改善箇所説明図

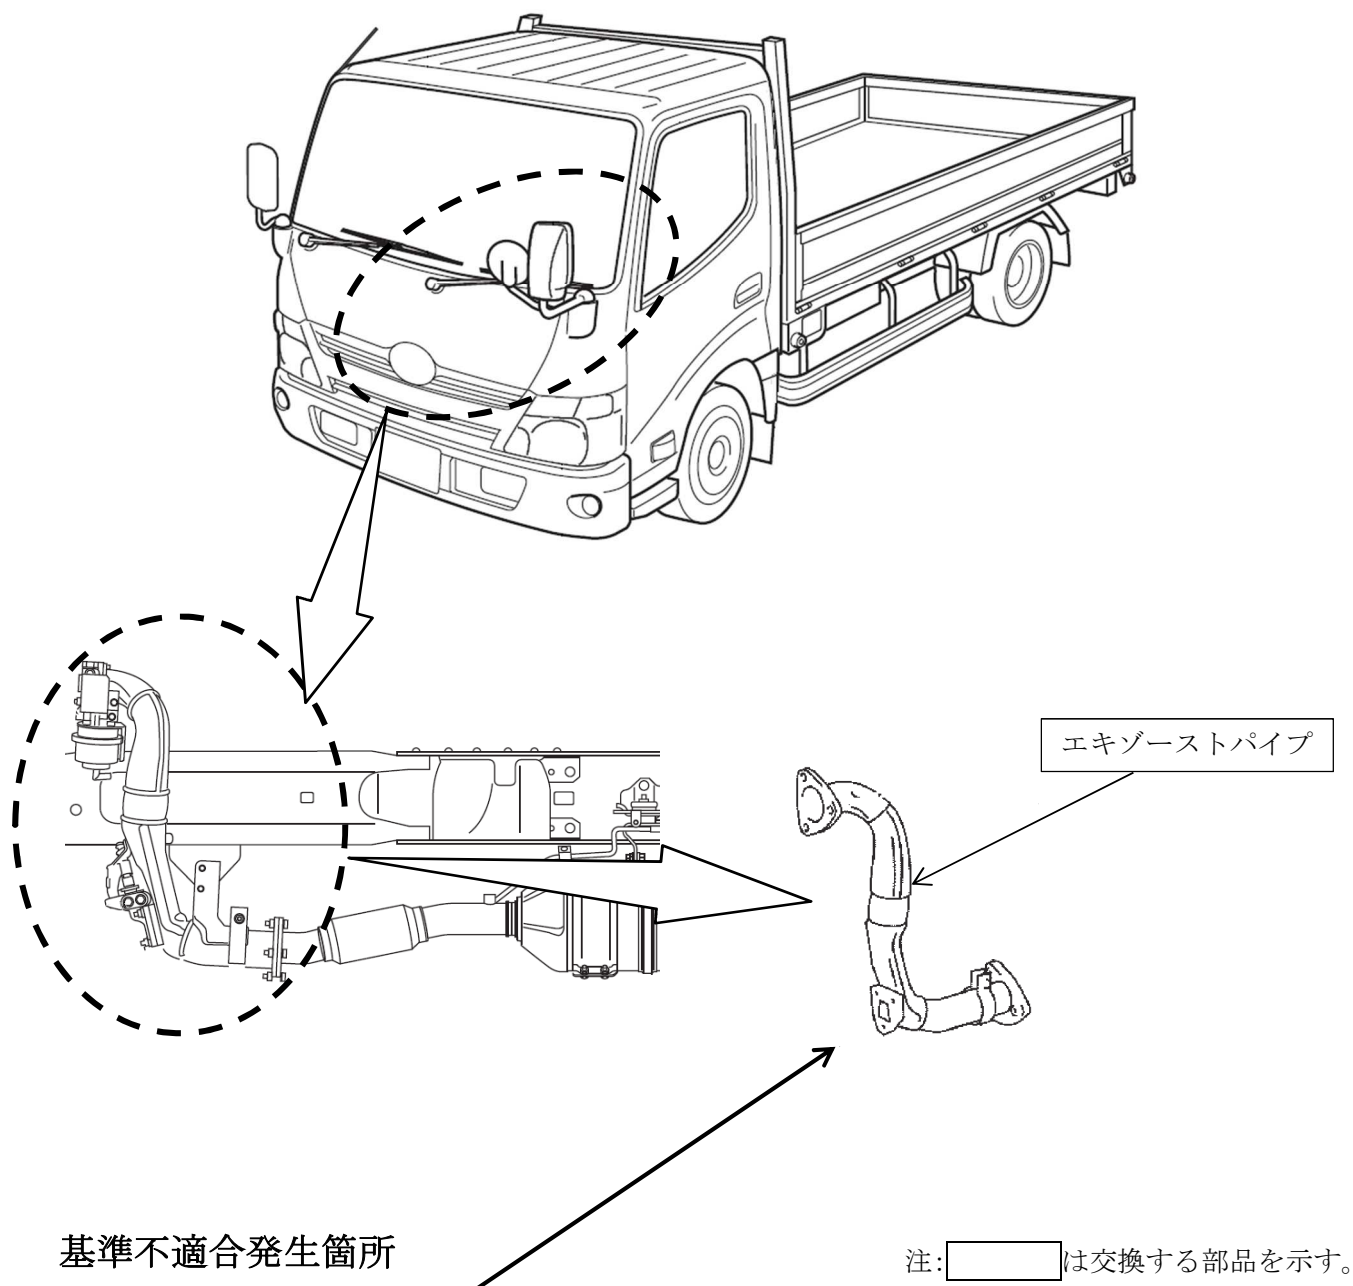
小型トラック用の抜取検査エンジンにおいて、排出ガス検査設備とエキゾーストパイプ部の固定方法が不適切なため、当該パイプに車載状態では発生しない曲げ応力が加わり、当該パイプの溶接部に亀裂が入ることがある。そのため、亀裂部から排気ガスやDPR（ディーゼル微粒子除去装置）再生用の燃料が漏れるおそれがある。

全車両、当該パイプを新品に交換する。

識別：改善済車両には車台番号打刻位置の上側に黄色ペイントを塗布する。
